CPS No. 1020 DE 2016

APOYO AL DEPARTAMENTO ADMINISTRATIVO DE PLANEACIÓN PARA EL FORTALECIMIENTO DE LOS PROCESOS DE PLANIFICACIÓN TERRITORIAL EN LA ZONA DE INFLUENCIA DEL EMBALSE DEL QUIMBO

Recopilación y verificación de estudios sobre sismicidad natural e inducida y su efecto sobre el área de influencia del proyecto El Quimbo

Figura 1. Esquema de ubicación de los tres acelerógrafos del PHEQ.

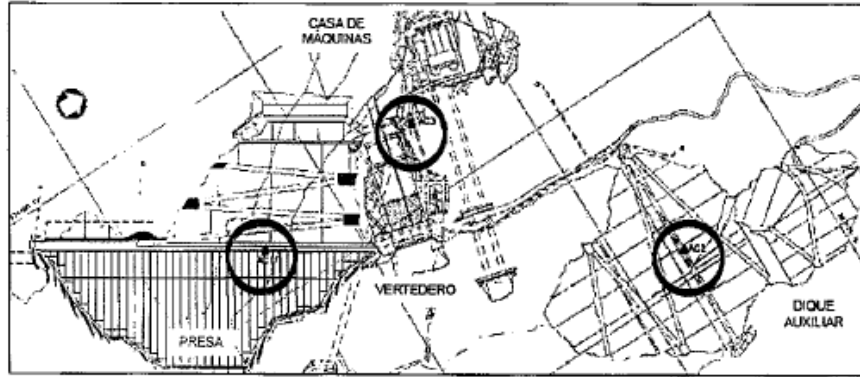
Observaciones sobre la instrumentación obligatoria establecida por la ANLA

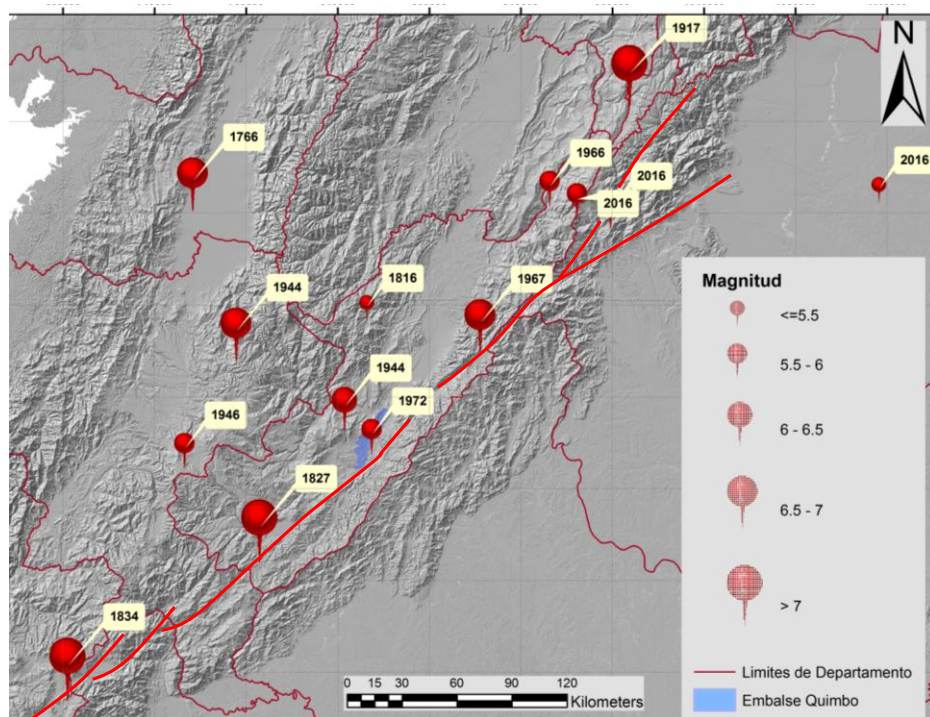
La Falla de Algeciras ha sido muy bien estudiada desde un enfoque morfotectónico por Velandia et al.⁵⁰ (2001) y a diferencia de los planteamientos de EMGESA – INGETEC (2008) no corresponde a una falla inversa sino a una falla con predominio muy marcado en el rumbo, con sentido de desplazamiento dextral.

La sismicidad histórica muestra grandes sismos asociados a este sistema de fallas e incluso los sismos ocurridos muy recientemente, el 31 de octubre de 2016 pueden estar asociados a la parte más norte del Sistema de Fallas de Algeciras.

FIGURA 16. SOLUCIÓN TEÓRICA DE ESFUERZOS PARA LA ZONA DE PRESA DE EL QUIMBO CON BASE EN MEDICIÓN DE FALLAS MESOSCÓPICAS CON RASGOS CINEMÁTICOS. NÓTESE LA DEFORMACIÓN POR CIZALLA EVIDENTE, LO CUAL CONTRADICE LOS POSTULADOS DE EMGESA PARA LAS FALLAS EN LA ZONA DE ESTUDIO.

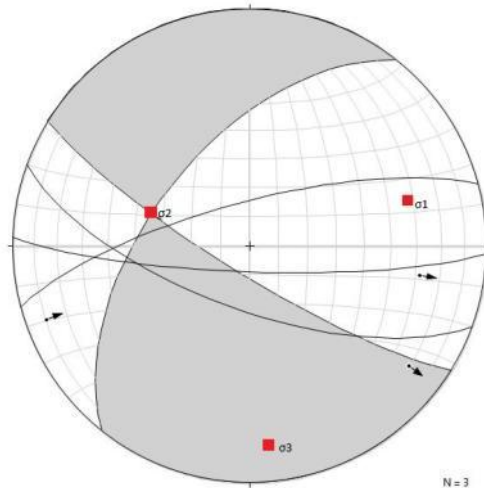
Durante una visita de campo a los procesos de inestabilidad en el dique auxiliar y la casa de máquinas, realizada como asesor de la Contraloría General de la República, el geólogo Julio Fierro Morales, uno de los profesionales que suscribe el presente informe, tomó datos de 7 fallas en afloramiento (mesoscópicas), una de las cuales facilitó el proceso de remoción en masa que afectó la excavación de la casa de máquinas en 2012 y que tenía más de 20m² de cara expuesta. Las fallas con plano estriado fueron analizadas en el presente estudio para obtener una solución teórica de esfuerzos tectónicos del área de la presa.

igual manera, se contradice a funcionarios de la ANLA quienes afirmaron que las rocas de la Formación Gualanday no estaban afectadas por fallas geológicas.

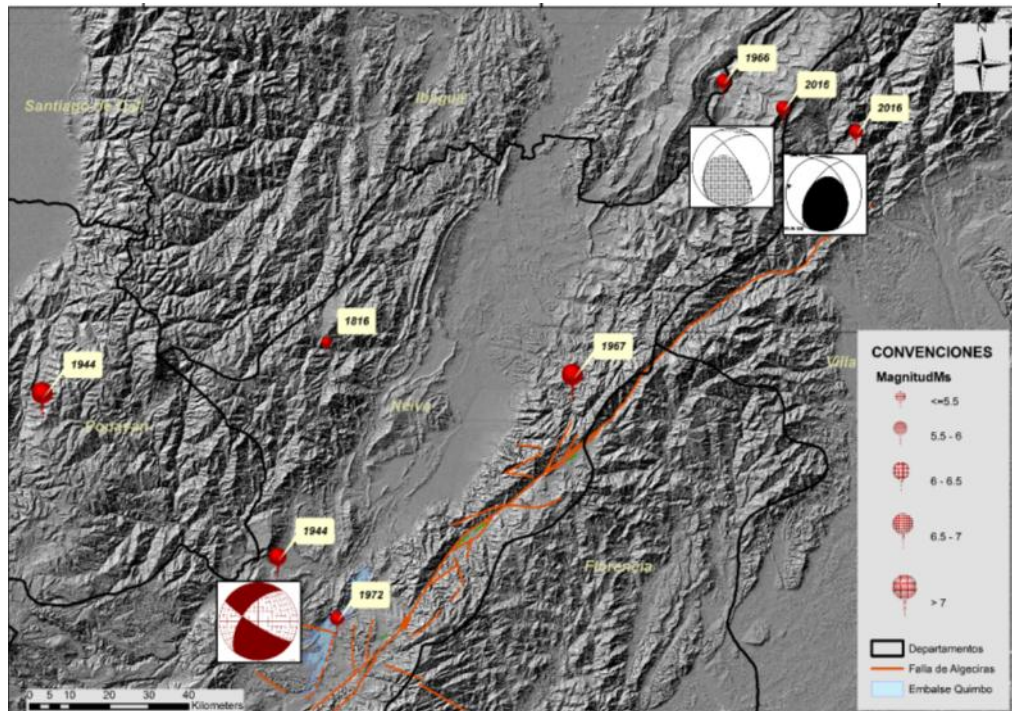
De igual manera, tanto los datos de dirección hipotética de esfuerzos tectónicos obtenidos a partir de datos sismológicos (soluciones teóricas de mecanismos focales) como de las mediciones de algunos planos de fallas mesoscópicas llevan a plantear que el sistema de esfuerzos es transcurrente y no de compresión como se plantea en el estudio de EMGESA – INGETEC⁶⁷ (2008). Estos aspectos tienen implicaciones hidrogeológicas y de sismicidad que deberían estar ya entendidos por la empresa energética, pero que evidentemente no le están, si se analizan los componentes geoambientales de los estudios presentados.
